**AVIS RELATIF À LA PROTECTION
CONTRE LES EVENTUELS EFFETS NOCIFS ET NUISANCES
PROVOQUÉS PAR LES RAYONNEMENTS NON IONISANTS
GÉNÉRÉS PAR DES ANTENNES ÉMETTRICES STATIONNAIRES**

Commune : VERVIERS - Exploitant : TELENET GROUP

Référence exploitant : LG2118I

Rapport n° 4924 / 2023

Carte :

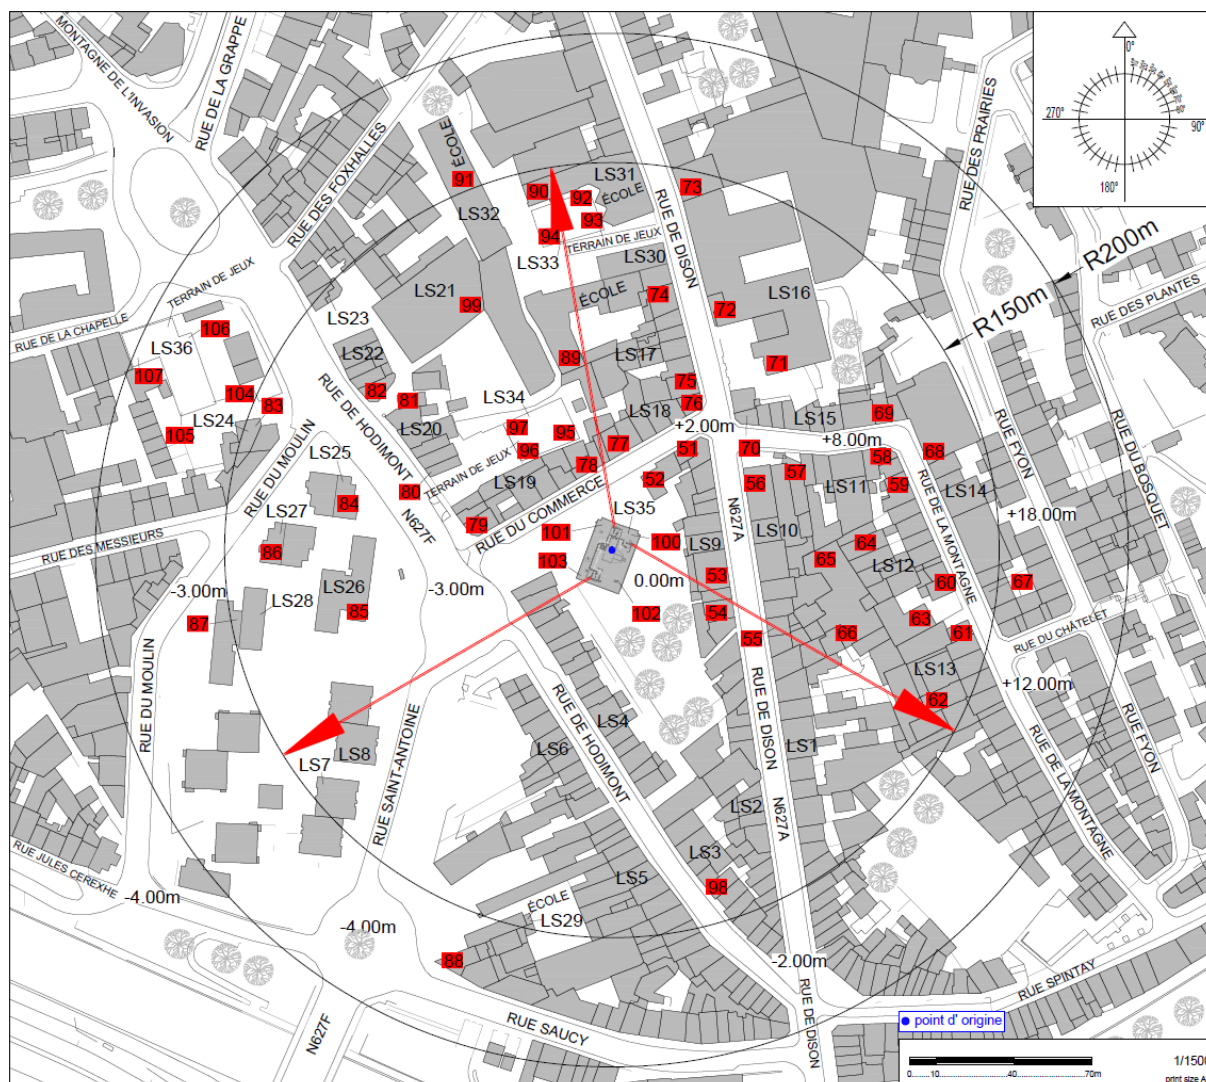
Les fréquences d'émission, la puissance rayonnée par chacune des antennes et leur gain permettent de déterminer le rayon de la zone à analyser. Tout dépassement de la limite par installation est exclu en dehors de cette zone. Le tableau 2 reprend les 35 LS² pour lesquels l'indice d'exposition est le plus élevé. Les différentes colonnes indiquent :

- le numéro du point de contrôle repris sur un des plans de la figure 1;
- le numéro du LS dans lequel se trouve le point de contrôle de la 1^{ère} colonne ;
- l'atténuation d'obstacle prise en compte pour le calcul de l'indice d'exposition dans le LS ;
- le résultat du calcul de l'indice d'exposition.

Figure 2 : Vue en plan des installations d'antennes dans un rayon de 300 mètres autour de l'installation faisant l'objet de la demande d'avis

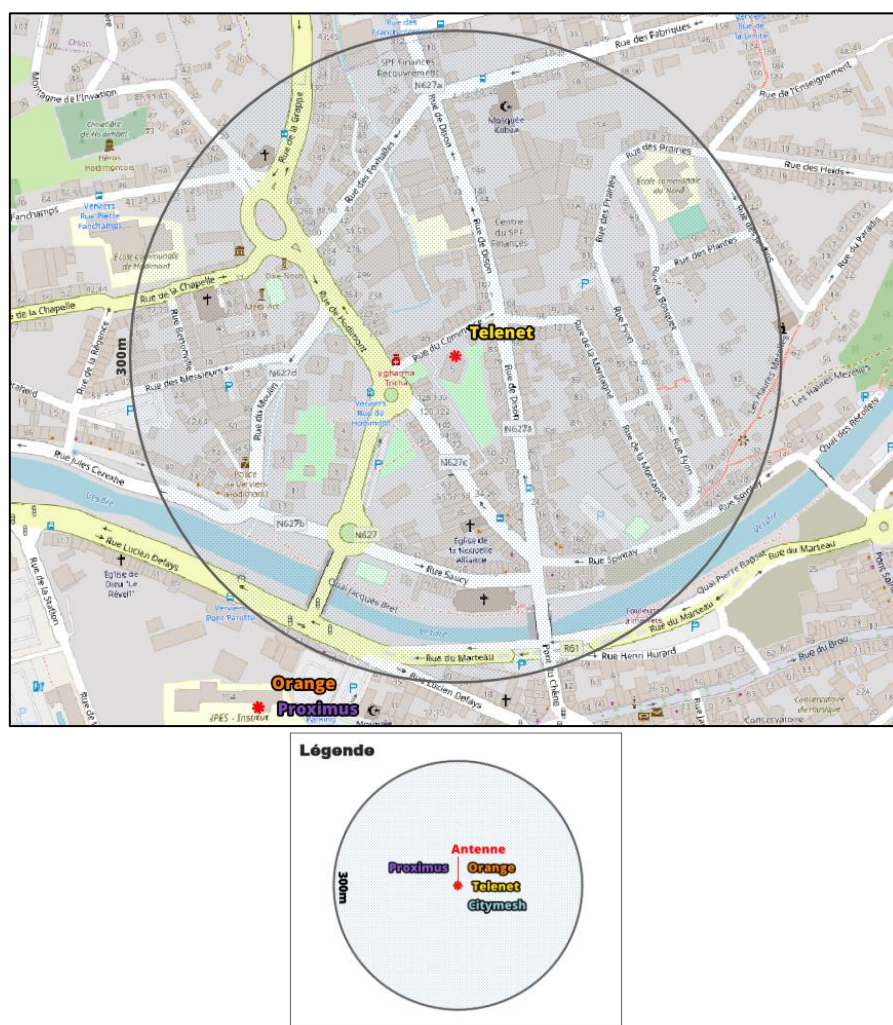
Le plan en projection verticale de la figure 2 indique la localisation des antennes actives éventuelles visées par le décret et situées dans un rayon de 300 mètres autour de l'installation référencée dans le paragraphe 2. Les données de localisation de ces antennes et les avis correspondant sont accessibles via le cadastre en ligne des antennes émettrices stationnaires⁶.

Compte tenu du nombre d'installations localisées dans la figure 2, il apparaît que l'intensité du rayonnement électromagnétique généré, dans les lieux de séjour situés à proximité de l'installation référencée dans le paragraphe 2, par l'ensemble des antennes émettrices stationnaires de l'ensemble des exploitants du même site d'antennes émettrices stationnaires respecte la limite fixée à l'article 4, § 2 du décret.
